## Krycí list ZBV

Název Stavby dle SoD: „II/339 Čáslav, most ev.č. 339-004“ Název stavebního objektu/provozního souboru (SO/PS): SO 201, Most ev. č. 339-004	Číslo SO/PS / / pořadí Změny SO/PS:  201/003	Číslo ZBV:  10
---	---	----------------------

Název Změny: ZBV č.10 - Změna třídy těžitelnosti zemin části výkopů pro opěry a výměna podloží základové spáry

PŘÍLOHA: **TVAR SPODNÍ STAVBY**

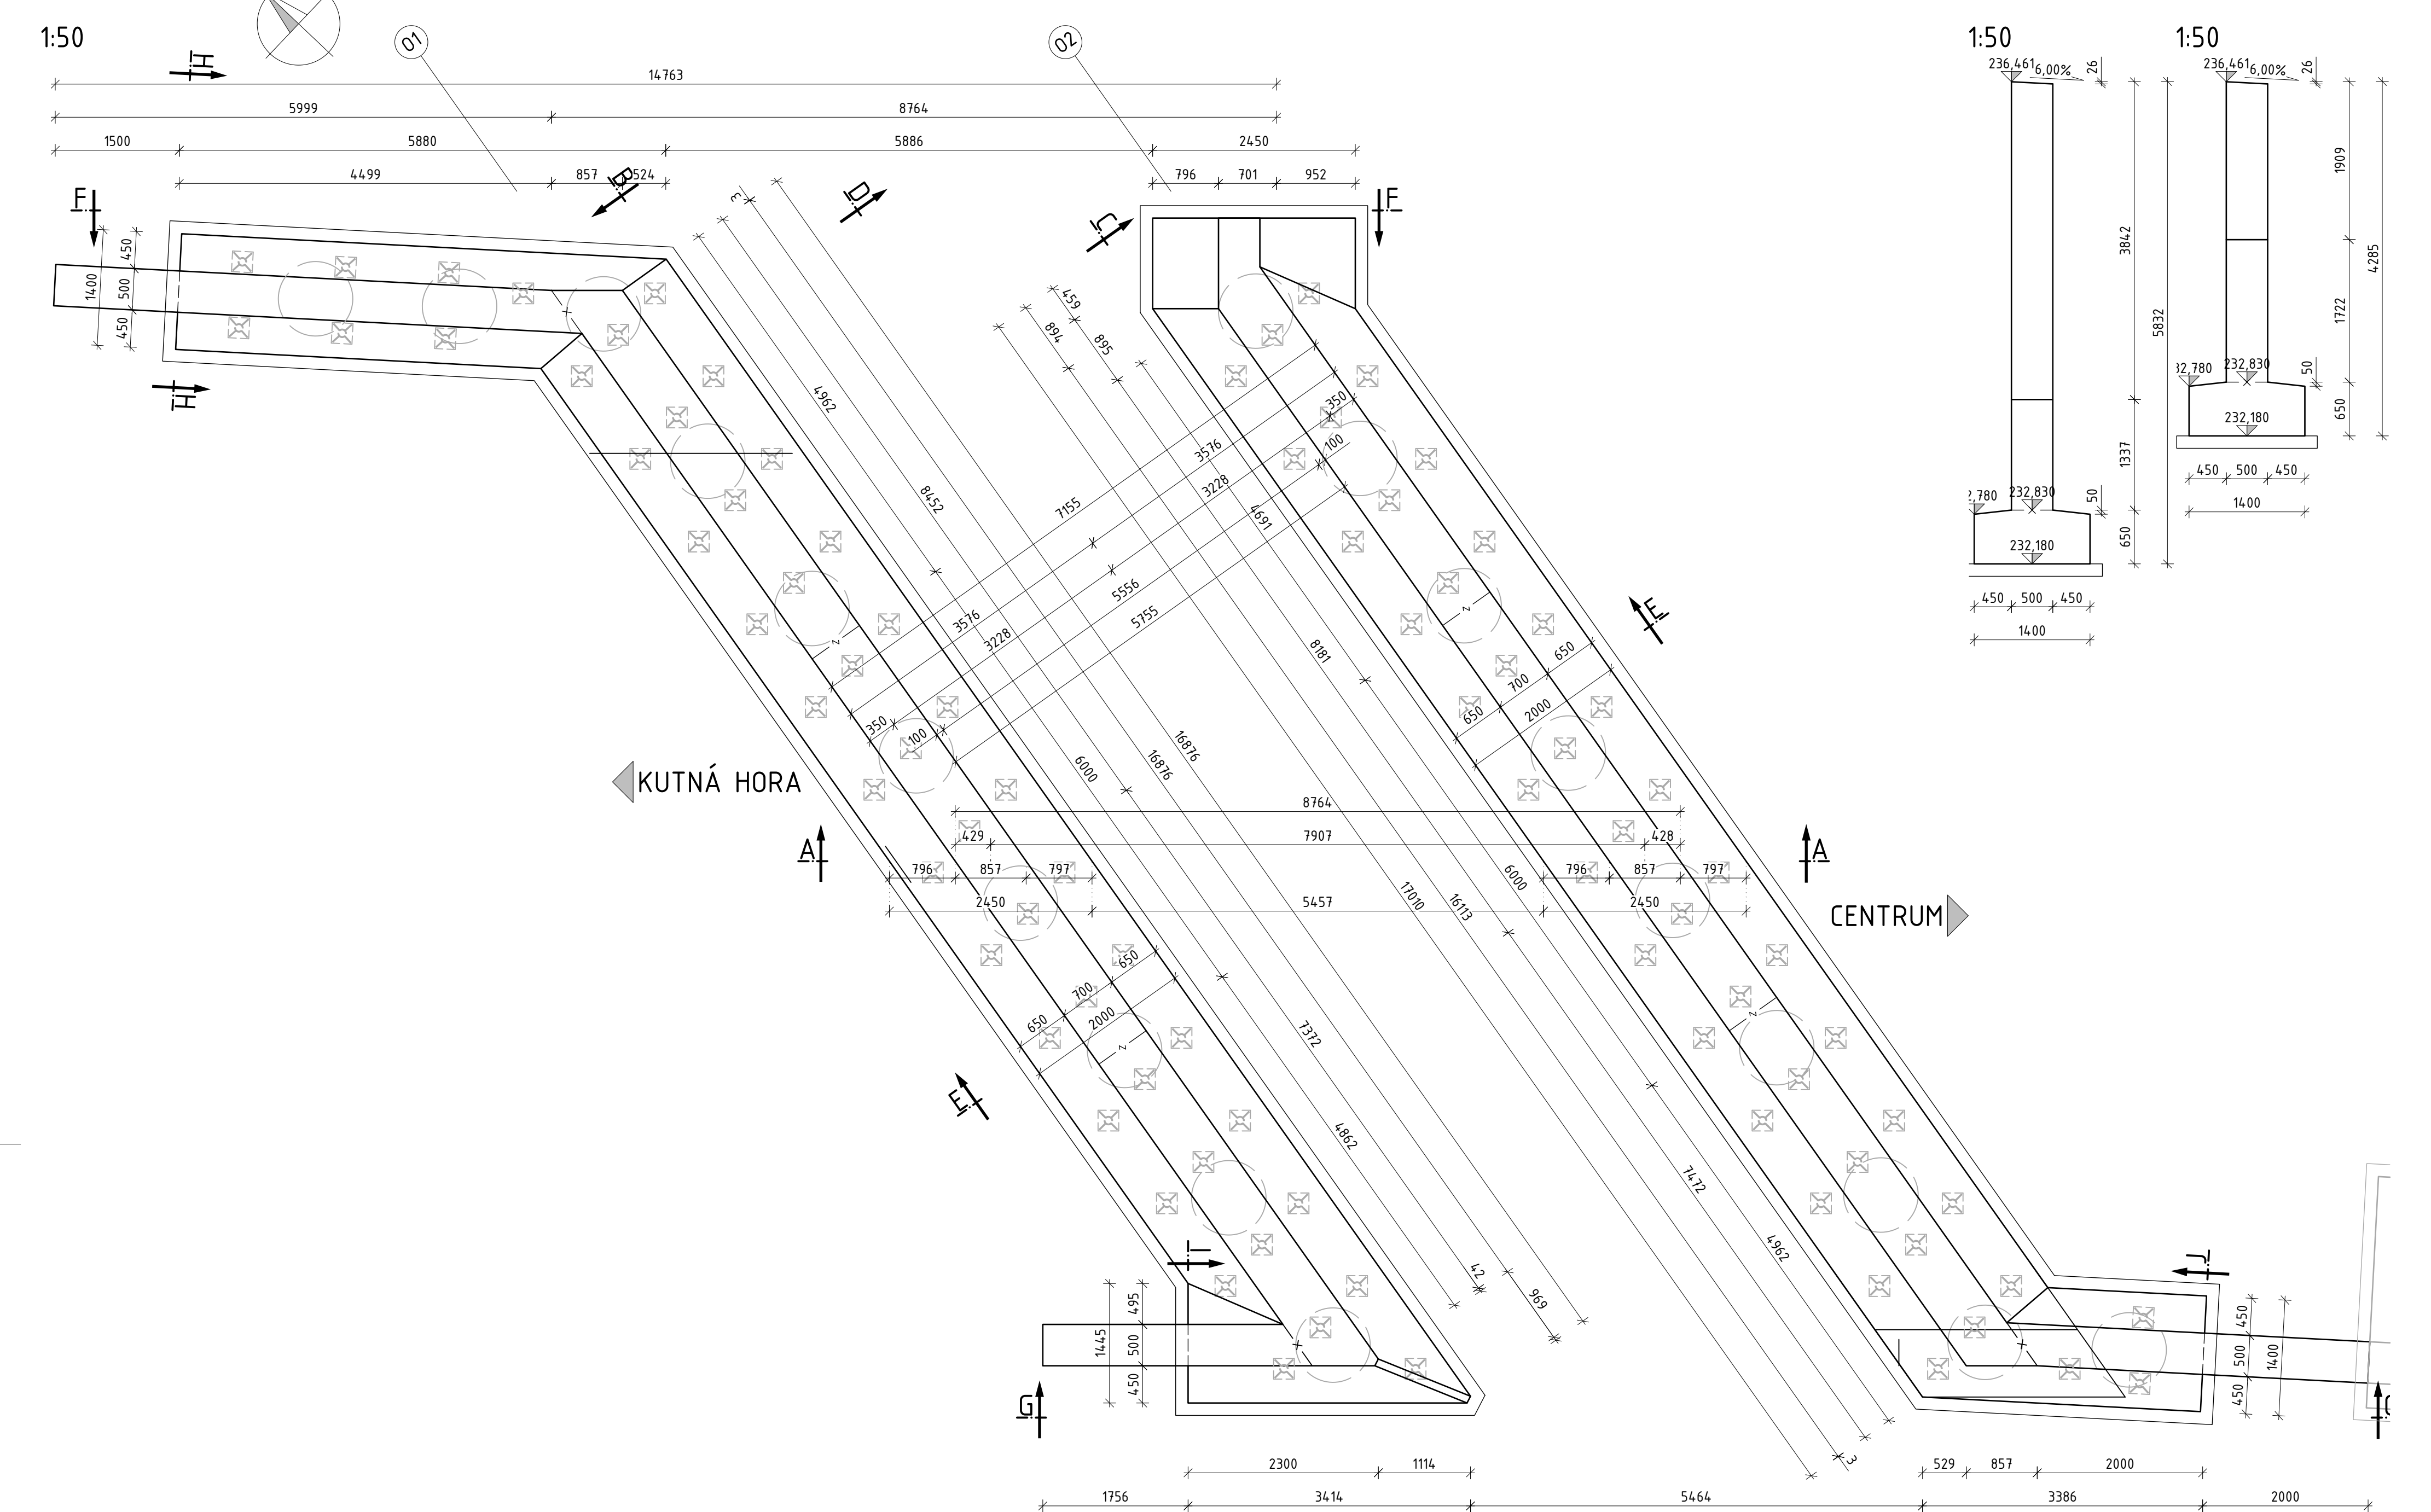
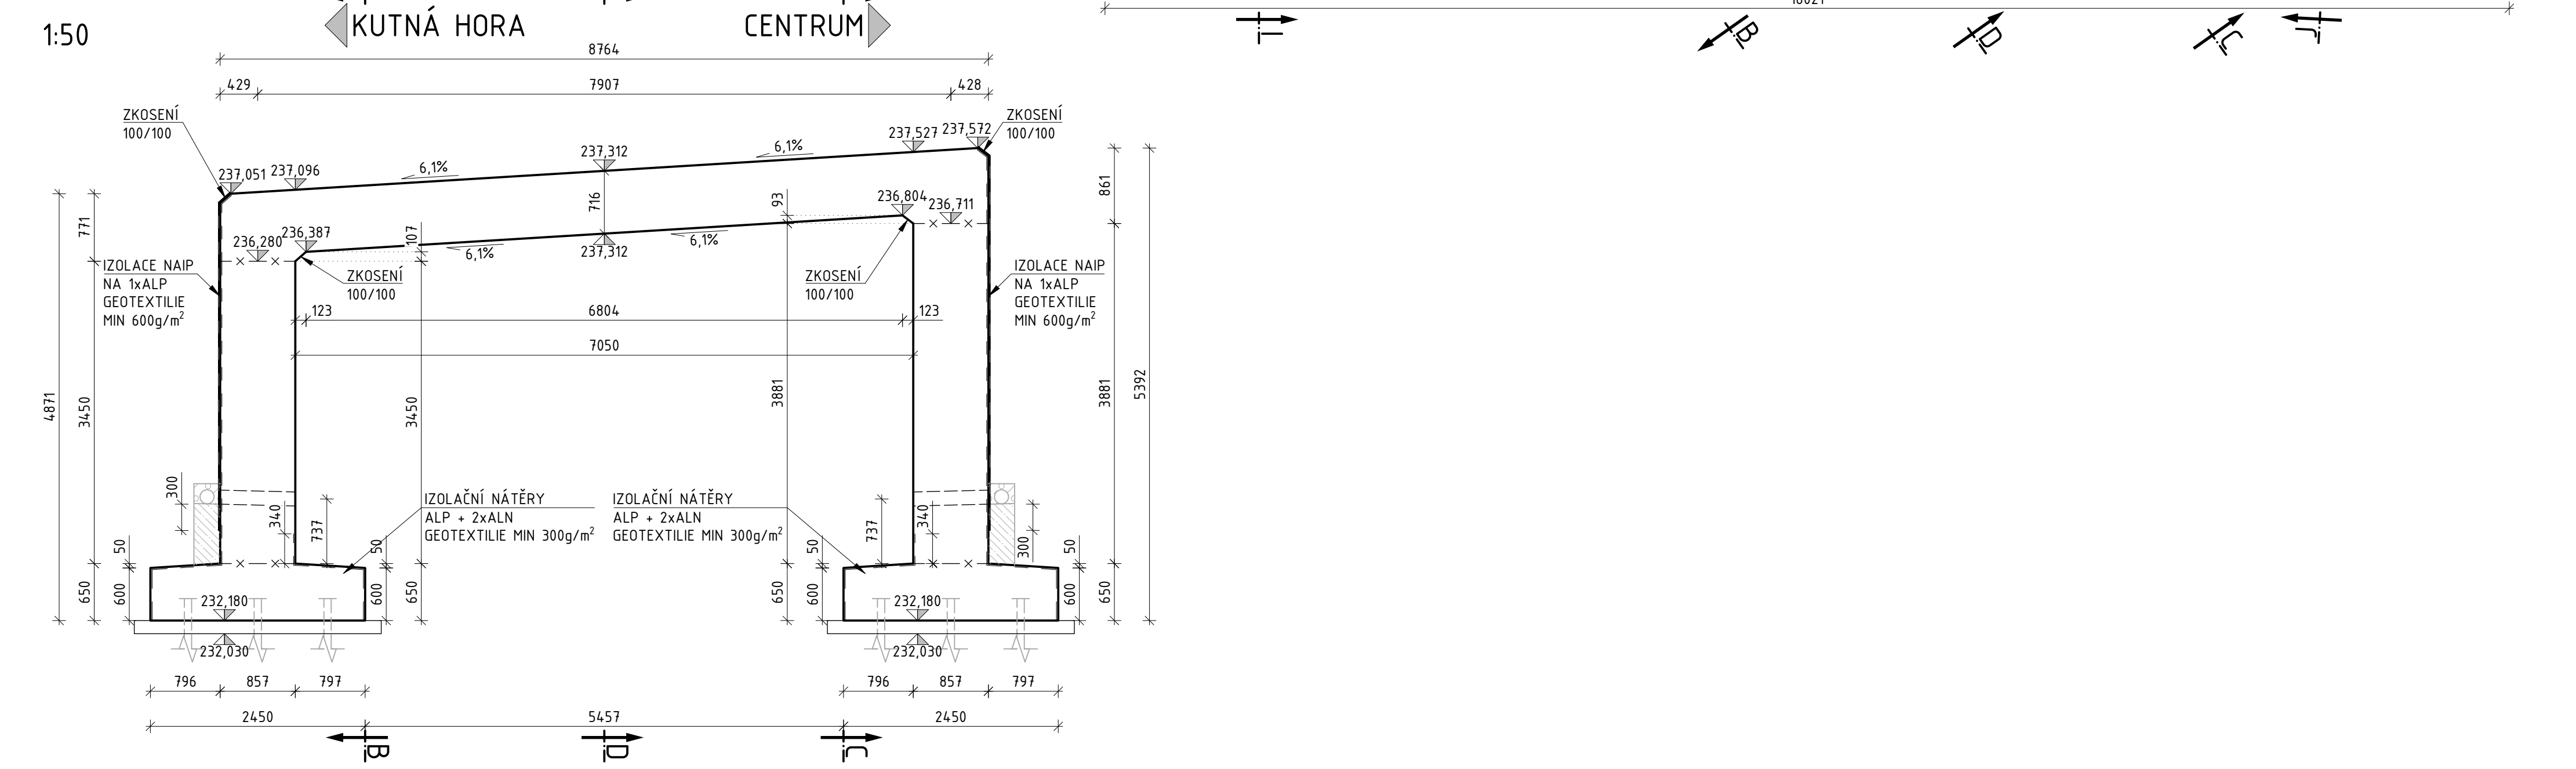
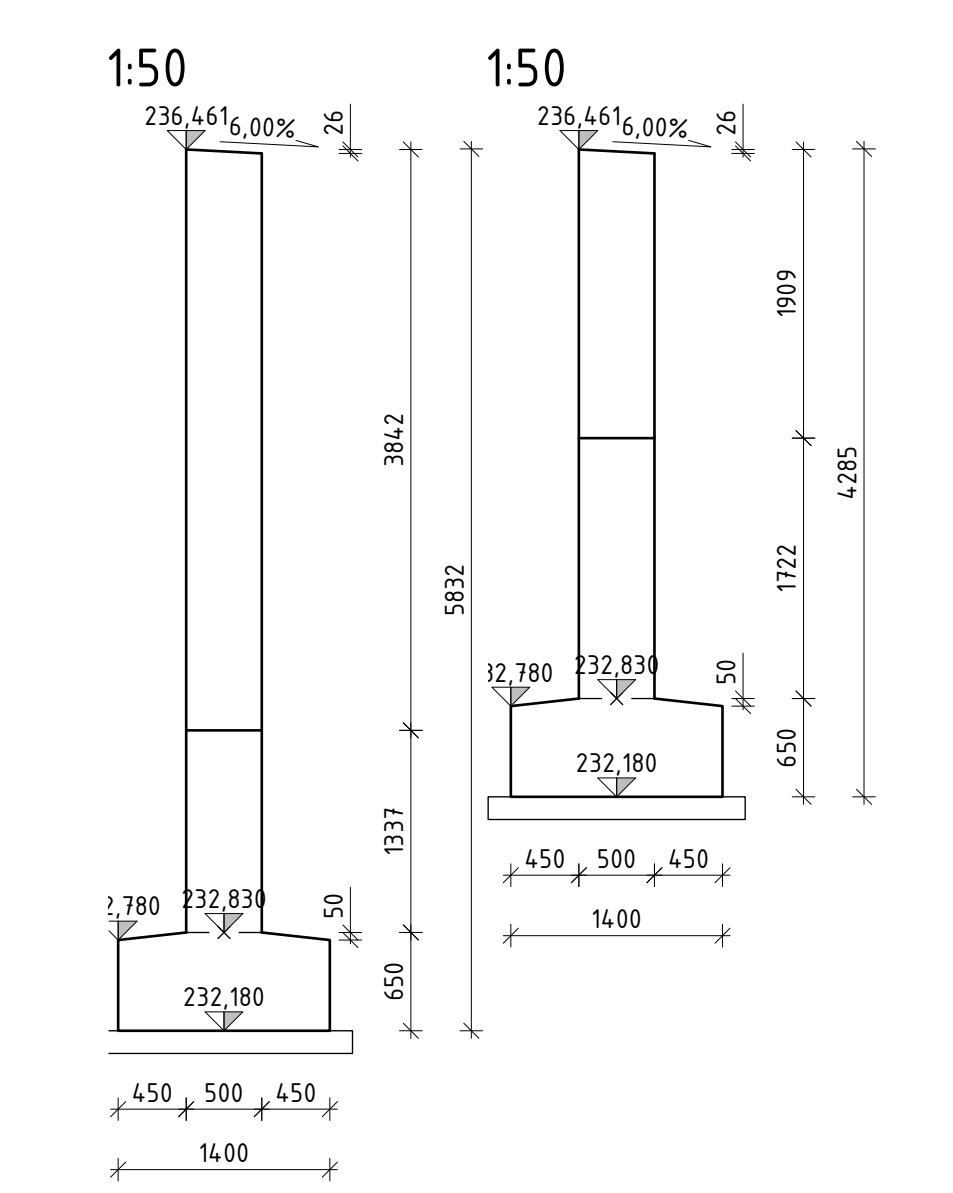
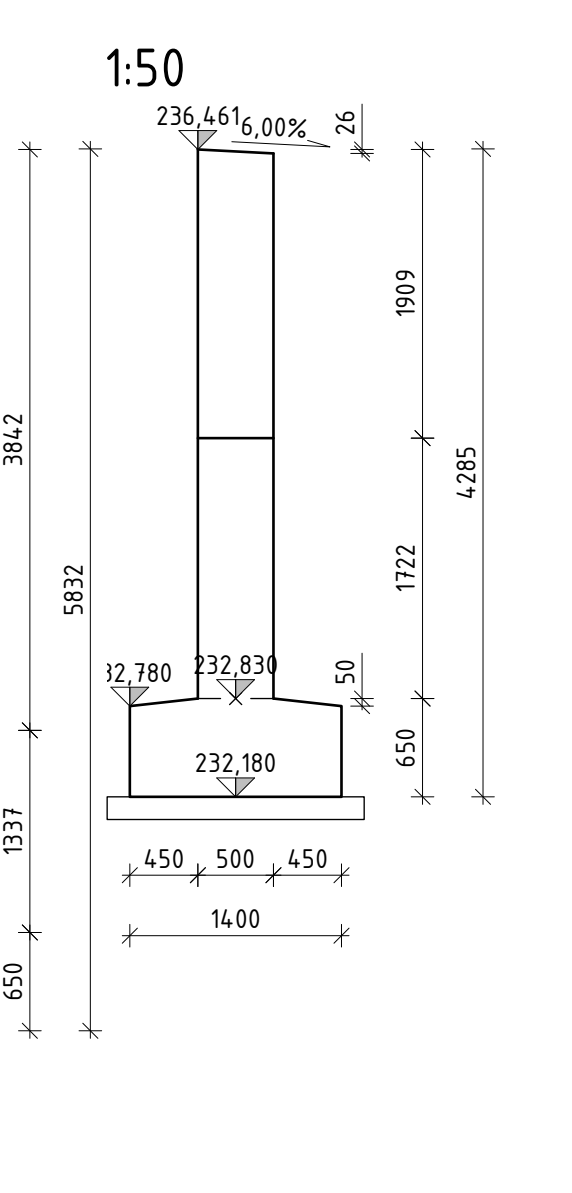
- 1) V PDPS byla uvažována těžitelnosti pro výkopy v třídě I.
- 2) Změna řeší úpravu třídy těžitelnosti části výkopů v mocnosti 0,80 m pro opěry a křídla mostu z I. třídy těžitelnosti na třídu III. s ohledem na provedený IG průzkum, skutečný stav na stavbě a vyjádření geotechnika při přejímce základové spáry .
- 3) Změna řeší úpravu základové spáry, kde se vyskytly dle vyjádření geotechnika nevhodné zeminy ( jílovité a jílovitošterkové naplaveniny), byla navržena výměna podloží v mocnosti 0,50 m.
- 4) Stávající návrh mostní konstrukce je nutné v dalším stupni PD, tedy aktualizaci RDS, upravit.

Úpravu třídy těžitelnosti zemin

Zlepšení parametrů základové spáry výměnou podloží

**TDS souhlasí s návrhem změny.**
